Autorità di Bacino Distrettuale dell'Appennino Meridionale

Decreto del Segretario Generale n. 698 del 15 DIC 2020

Oggetto: *Adozione proposta di modifica di perimetrazione e/o classificazione della pericolosità e rischio al Piano Stralcio per l'Assetto Idrogeologico - rischio frana- dell'Autorità di Bacino Campania Centrale per porzioni di territorio del comune di Quarto (NA)- via Spinelli.*

**PROPOSTA DI VARIANTE AL PSAI RISCHIO DA FRANA
COMUNE DI QUARTO (NA) – LOC. CAVA VIA SPINELLI, 10
CARTA DELLA PERICOLOSITA' DA FRANA**

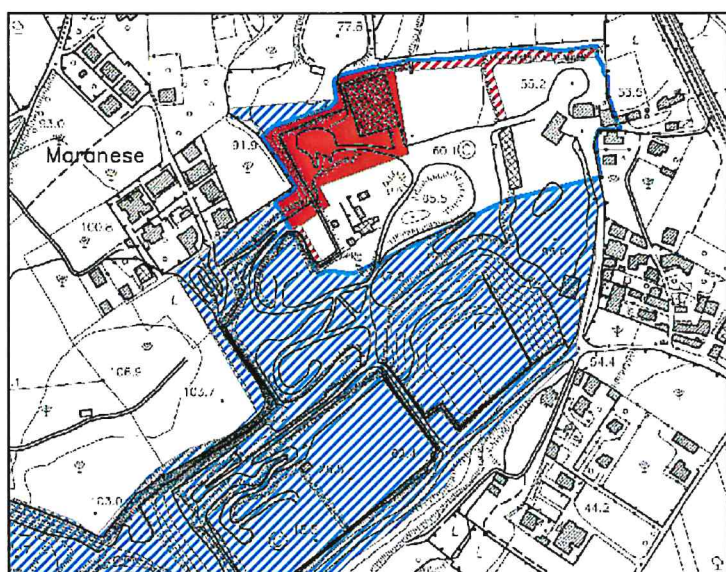
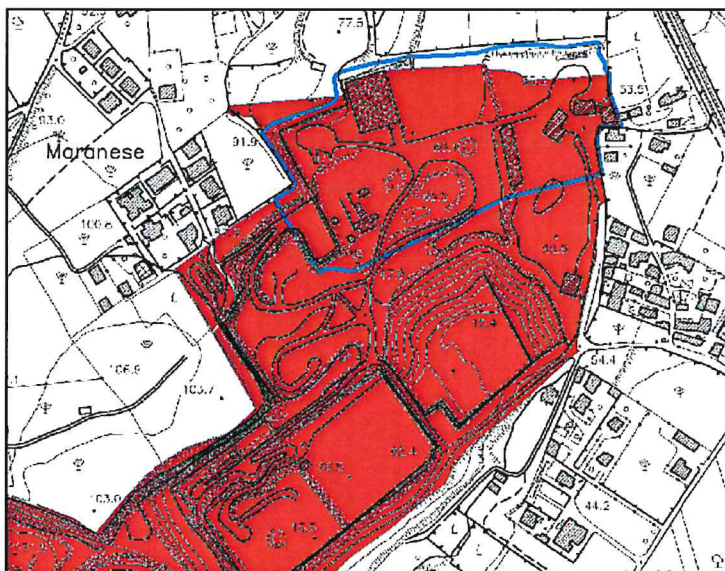
individua un'area di cava di tufo giallo dismessa, censita dal PRAE, i cui fronti sono suscettibili di dissesti di tipo crollo/ribaltamento. La presenza della cava ha condotto a classificare i suddetti settori di territorio come "area di cava" a pericolosità indeterminata, nella Carta della Pericolosità da frana, e le viene attribuito, un livello di "rischio molto elevato – R4", nella Carta del Rischio da frana, sulla base dei dati a scala di dettaglio forniti e dagli approfondimenti e verifiche effettuati e l'acquisizione del certificato di collaudo delle opere tenuto conto delle metodologie e dei criteri adottati per la redazione del Piano Stralcio per l'Assetto Idrogeologico è stata elaborata, per la suddetta località, una proposta di ripermimetrazione che prevede riduzione delle aree R4 e area di cava e introduzione di aree R2 ed «area declassata»;
